REGISTRO UFFICIALE - INGRESSO
Prot. 0003582 DVA del 12/02/2018

**OGGETTO : Osservazioni inerenti il progetto di "Rifacimento del metanodotto Ravenna-
Chieti . Tratto Recanati-San Benedetto del Tronto DN 650 (26") DP 75 bar ed opere
connesse".**

- Allegato B -

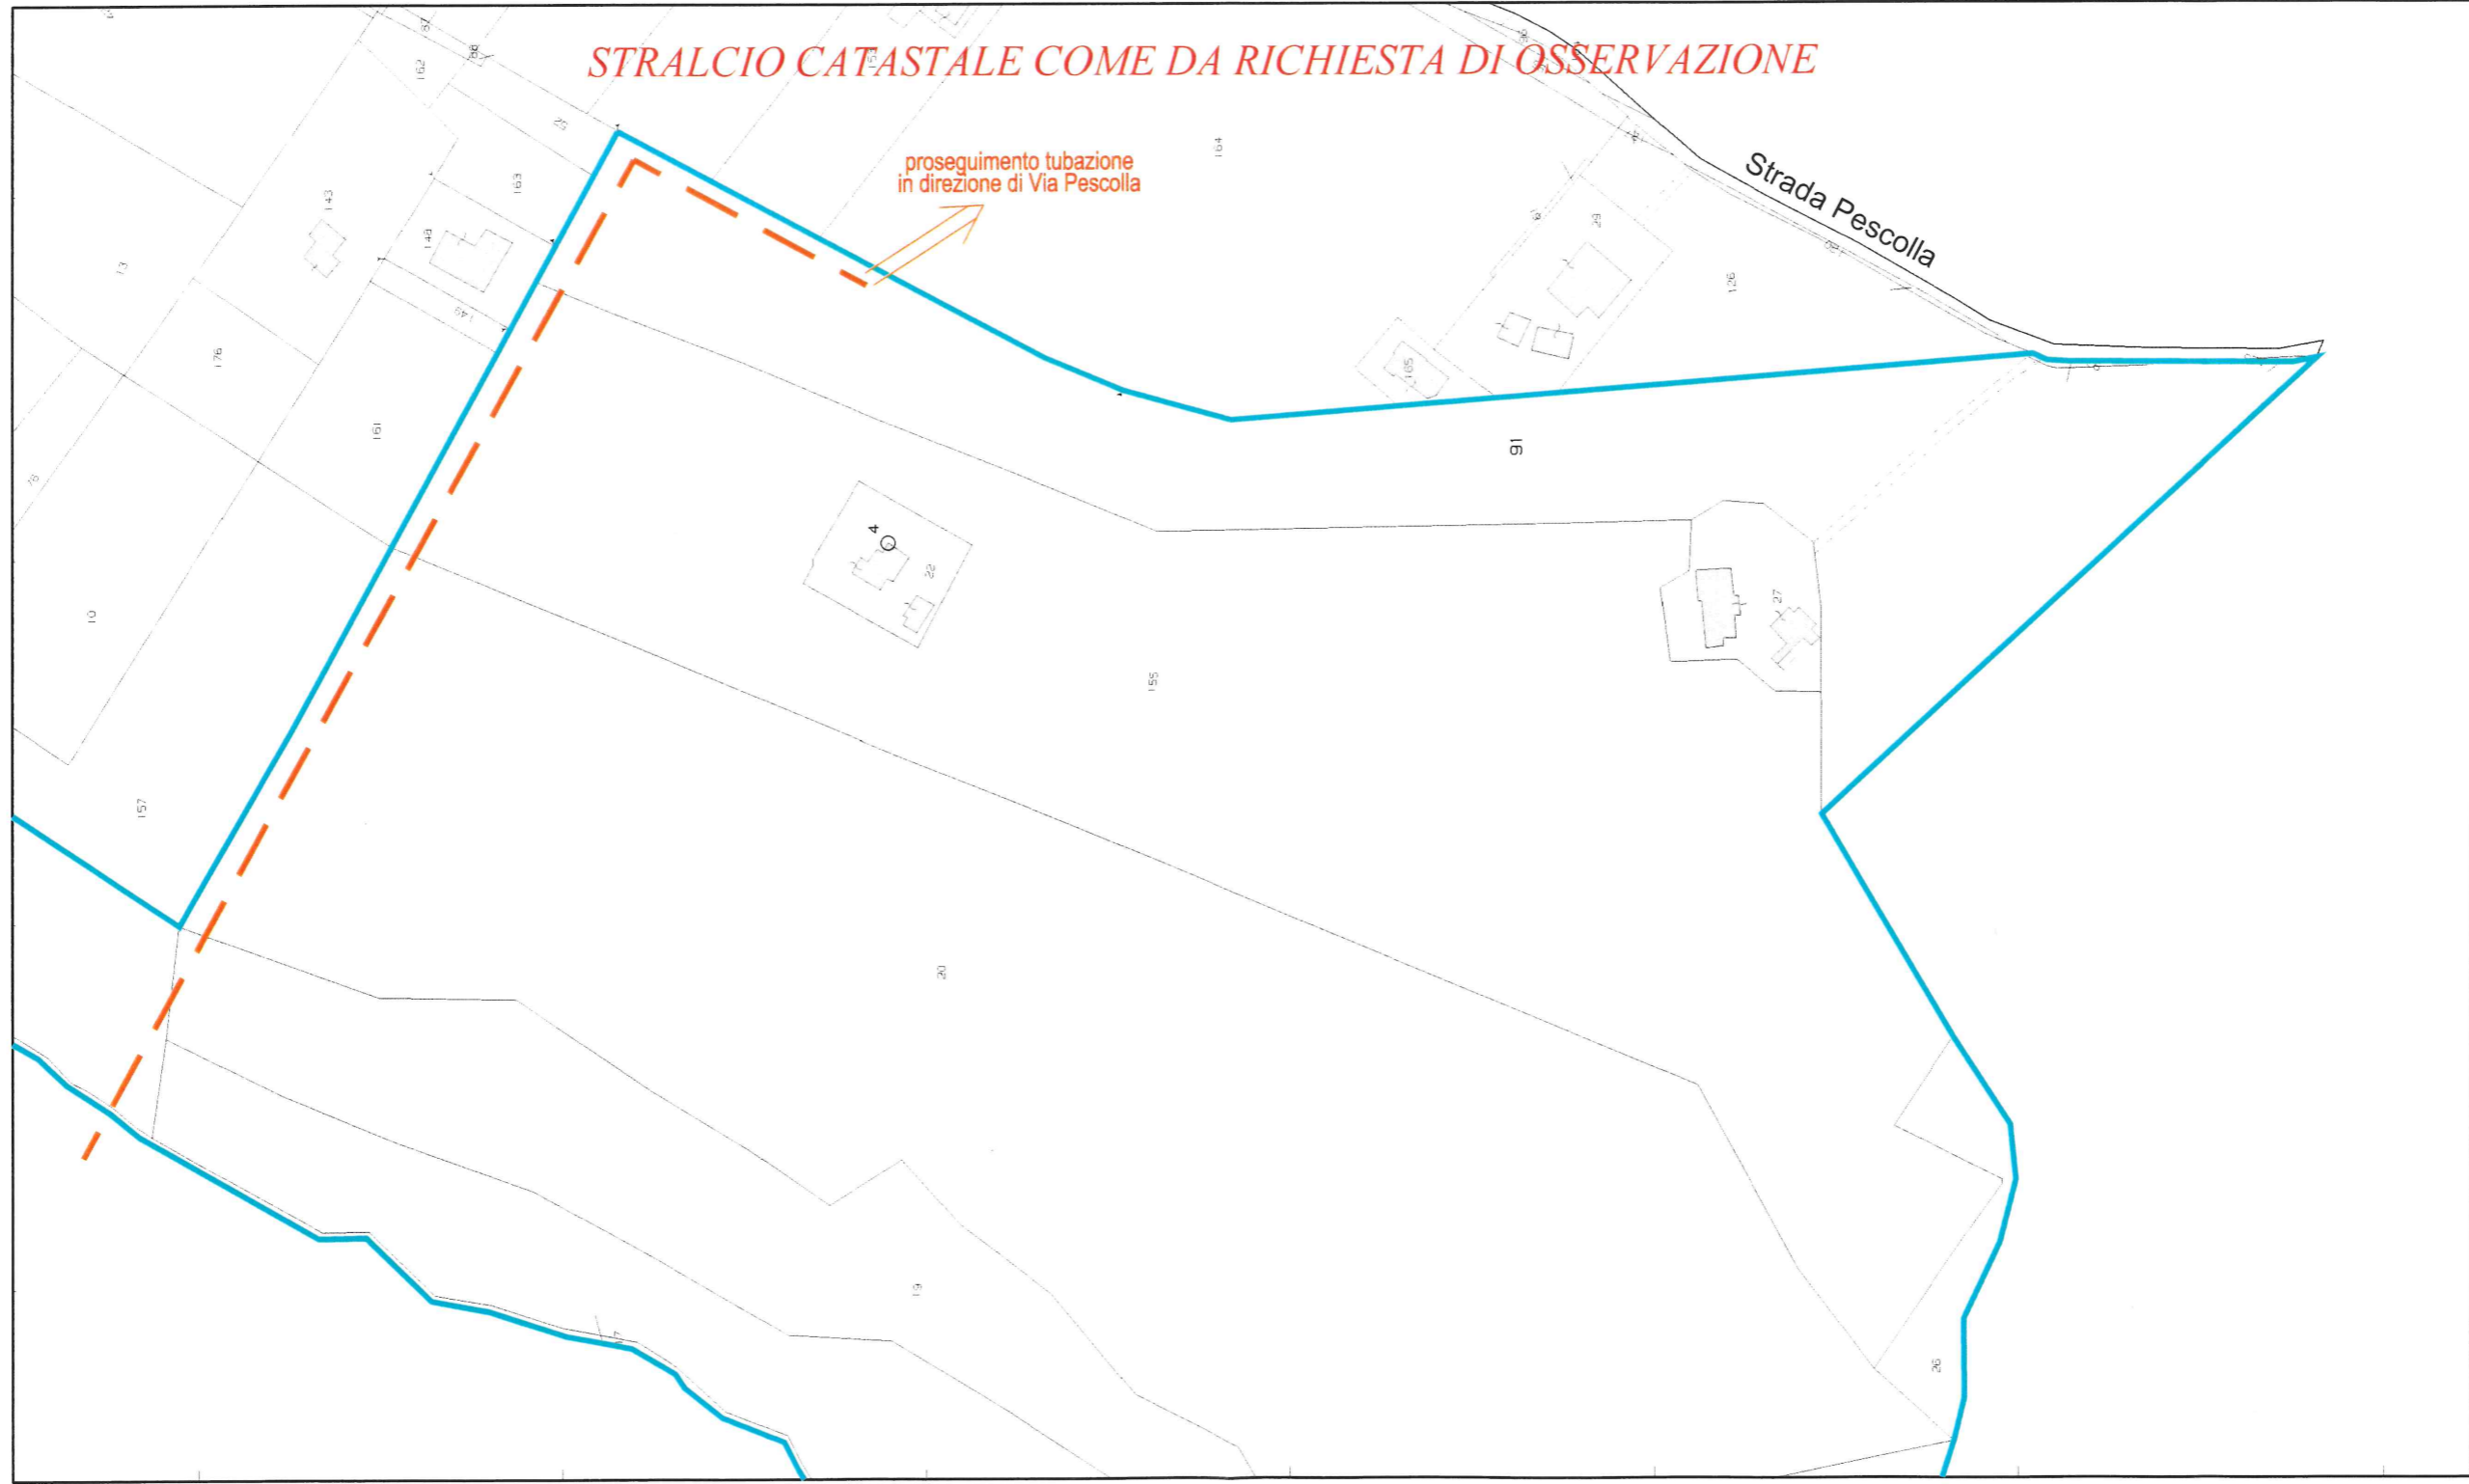
- c) che l'ipotesi progettuale, come indicata dalla Società Snam Rete Gas nella relazione LA-E-83009 e sull'elaborato LC-D- 83300, non permetterà definitivamente ai sottoscritti un qualsivoglia utilizzo edificatorio di una porzione del fondo agricolo (part.91), la quale particella ha una larghezza di circa mt. 30 ma - considerando la distanza dal confine adiacente individuato con la (part. 126-164) unitamente alla fascia di servitù di inedificabilità del nuovo metanodotto della larghezza di mt.13,50 dall'asse della condotta - non potrà utilizzata in futuro per l'edificazione di nessun manufatto a servizio del fondo;

- venga modificata l'ubicazione di un tratto del metanodotto Recanati-San Benedetto del Tronto ricadente sulle part.19-20-91-155 come indicato con colore arancione nell'Allegato B (stralcio catastale come da richiesta di osservazione),
- venga eliminata la previsione di realizzare sul fondo dei sottoscritti la strada di accesso al cantiere e la pista provvisoria di passaggio.

- Allegato A -

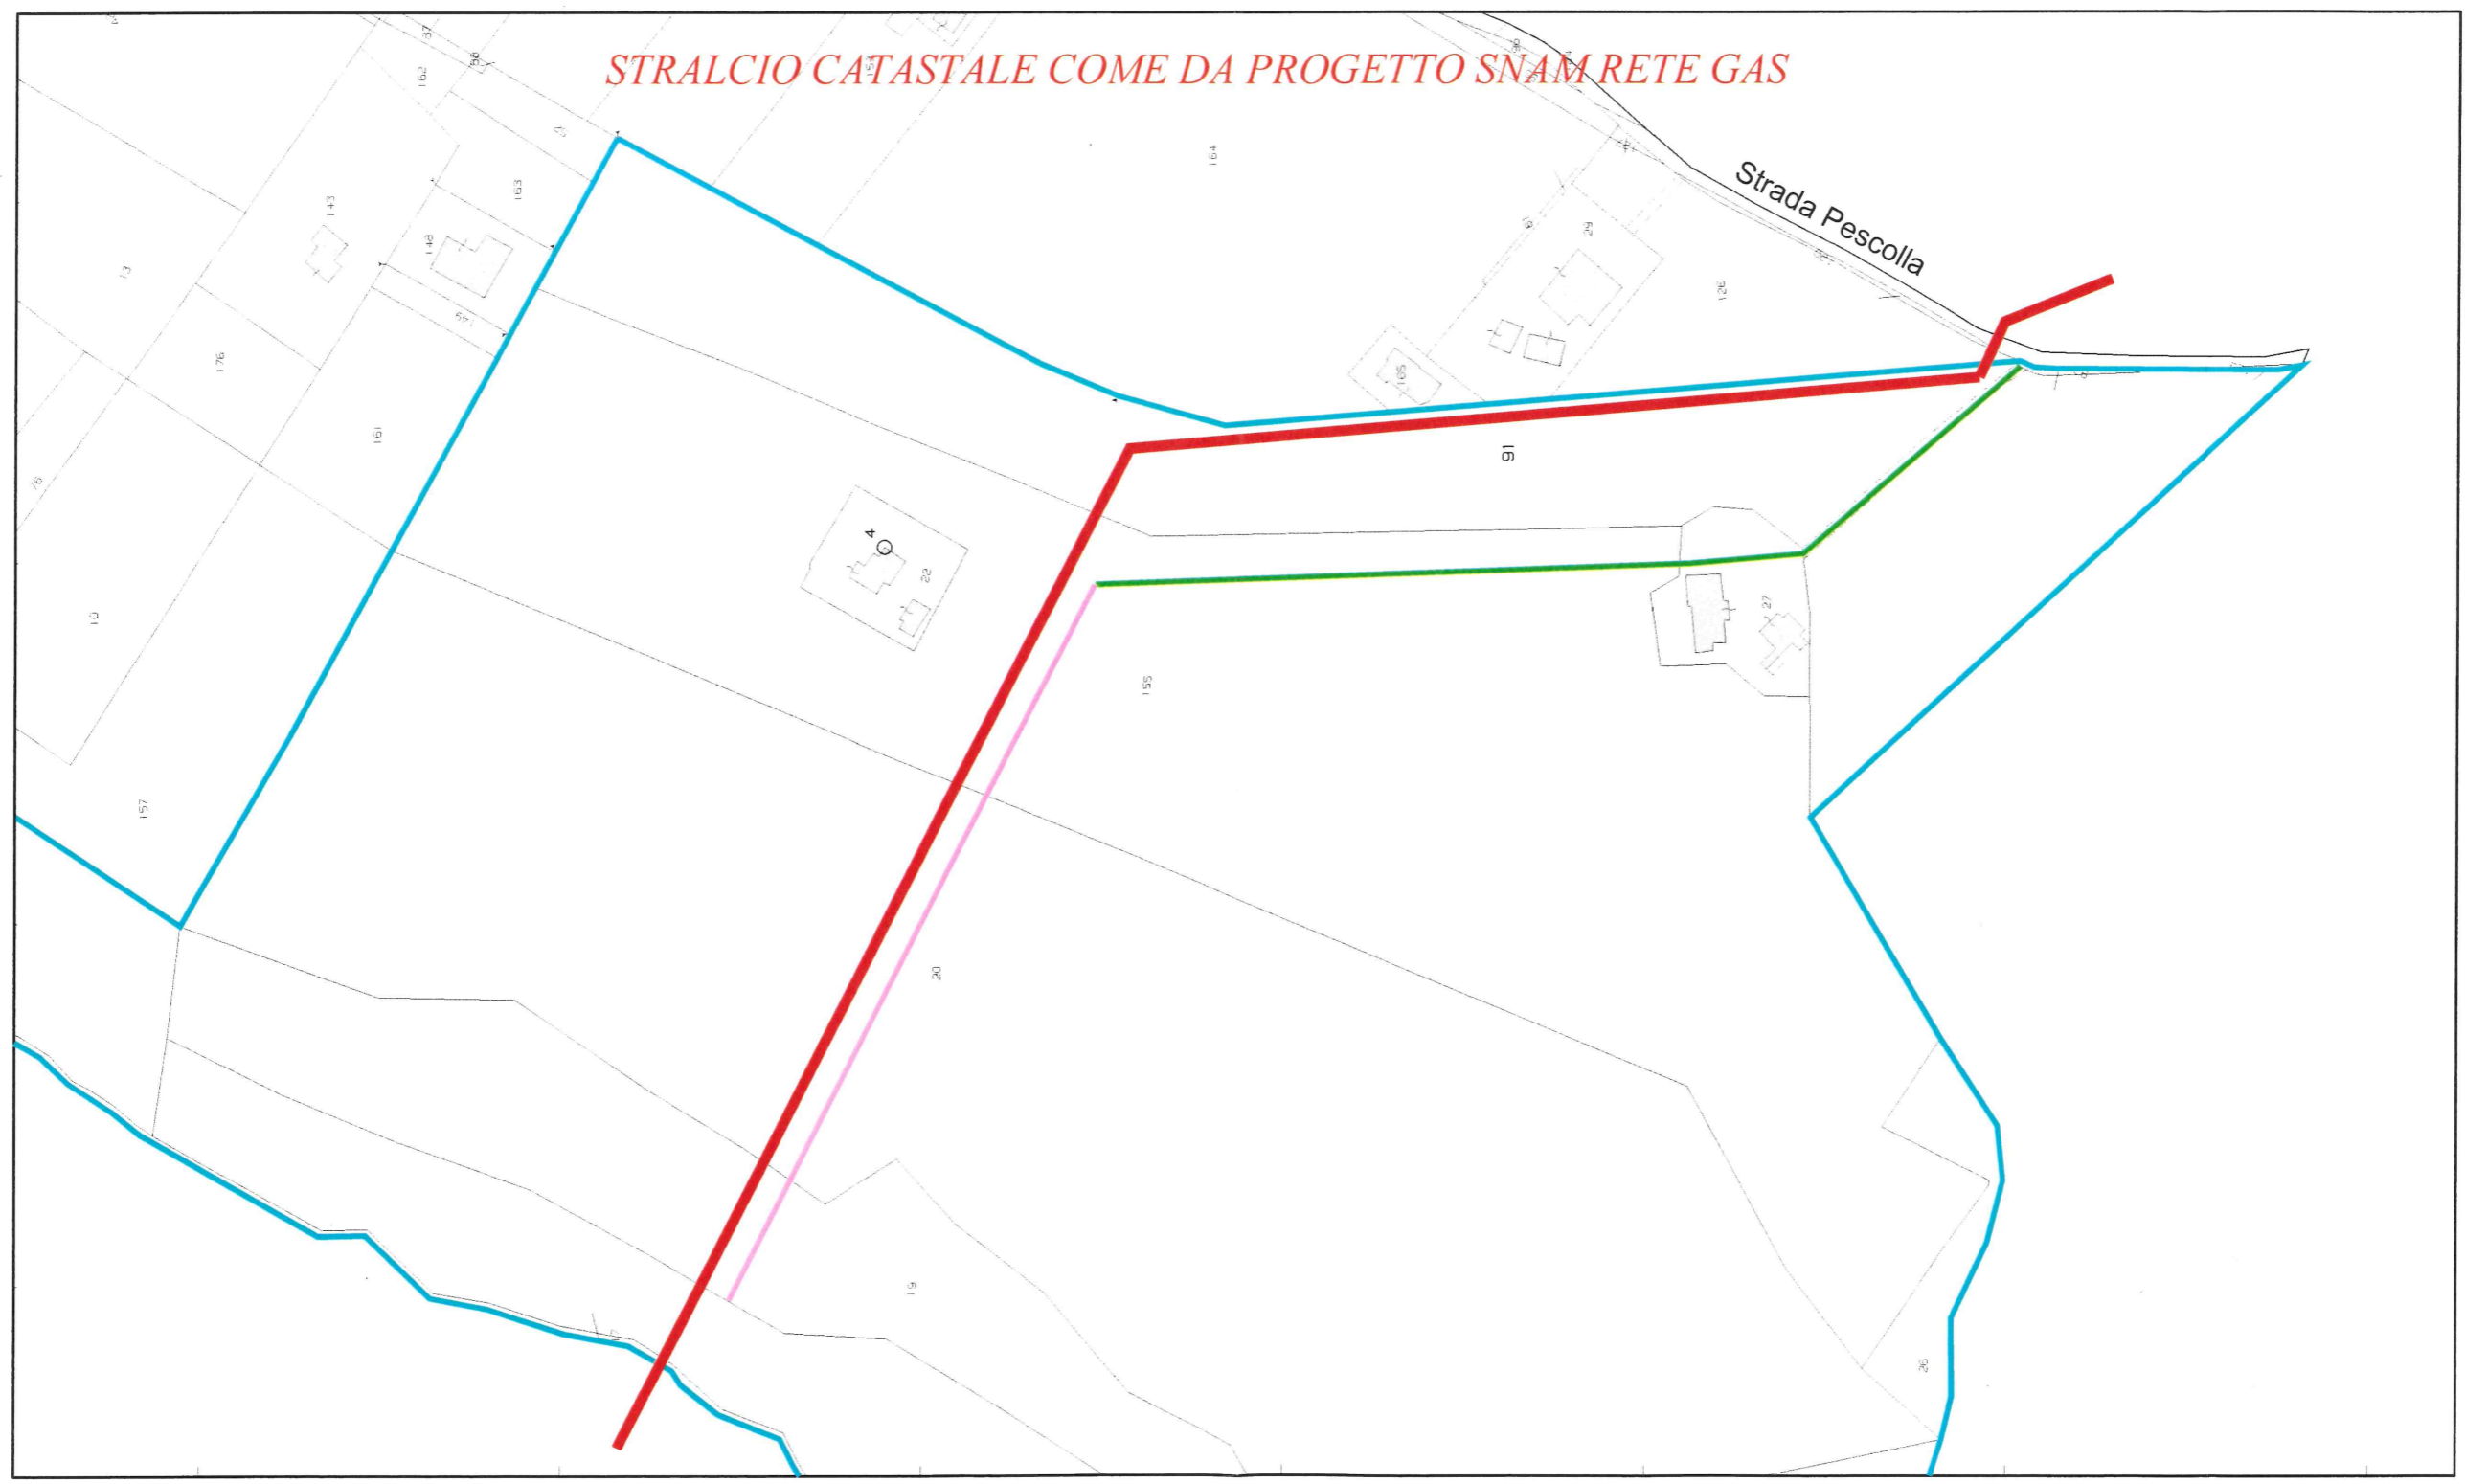
all'interno della nostra proprietà e precisamente tra la progressiva chilometrica 25,700 e 26,500 KM e precisamente – da quanto si riscontra nella tavola 8 dell'elaborato LB-D-83202 presentato dalla Società Snam Rete Gas S.p.a - il fondo agricolo di proprietà degli scriventi sarà interessato dal posizionamento della nuova tubazione del diametro di cm.650 di collegamento tra la Strada Prov/le 107 Castellano fino alla Strada Prov/le 108 la Corva indicata con la linea di colore rosso nella planimetria allegata;

si evidenzia, nostro malgrado, come il nuovo metanodotto indicato nel progetto dalla SNAM Rete Gas attraversa il fondo agricolo nella sua parte centrale (in prossimità del fabbricato colonico individuato con la part. 22) e quindi - in virtù della sua fascia di asservimento che è stata prevista pari a mt.27- il fondo agricolo subirà un notevole danno economico in riguardo al suo valore di mercato, dato che verrà preclusa qualsiasi possibilità futura di realizzazione di un eventuale manufatto a servizio del fondo agricolo;

- e) che dalla valutazione del progetto -tavola 8 dell'elaborato LB-D-83201- presentato dalla Società Snam Rete Gas S.pa (in prossimità del 26 Km) in adiacenza alla nuova condotta verrà realizzata- durante tutta la fase di esecuzione dei lavori- una pista di lavoro della larghezza di mt. 24 (indicata con colore viola nella planimetria allegata), la quale - insieme agli scavi del nuovo metanodotto previsti alla profondità di mt.1,50 - aggraveranno ancora di più le limitazioni alle colture praticate sul fondo impedendo la possibilità di poter eseguire lavori di carattere straordinario come il dissodamento fino a 2 mt di profondità finalizzato a rompere la compattezza di un terreno naturale per l'impianto di colture arboree ad alto fusto;

- g) che dalla valutazione del progetto -tavola 8 dell'elaborato LB-D-83201- presentato dalla Società Snam Rete Gas S.pa , il terreno di proprietà sarà interessato dai lavori di adeguamento della strada esistente (indicata con colore verde nella planimetria allegata) che di fatto non esiste in quanto trattasi di una strada della larghezza di circa mt. 1,80 utilizzato principalmente per il passaggio di piccoli mezzi agricoli; inoltre tale percorso non potrà essere utilizzato per il transito dei mezzi operatrici in cantiere di fatti, oltre ad essere l'unico accesso dei mezzi agricoli, esso viene utilizzato dai residenti dei fabbricati individuati con la part.22 e 27. In virtù di quanto sopra esposto risulta evidente che, anche in riferimento a quanto previsto dal D.Lgs. 81/08, dovrà essere valutata una soluzione alternativa per quanto riguarda l'accesso dei mezzi di cantiere, al fine che quest'ultimi non interferiscano con il transito dei residenti, riscontrata anche l'impossibilità di allargare la strada esistente per la presenza su ambo i lati di numerose alberature tra i quali ulivi secolari;
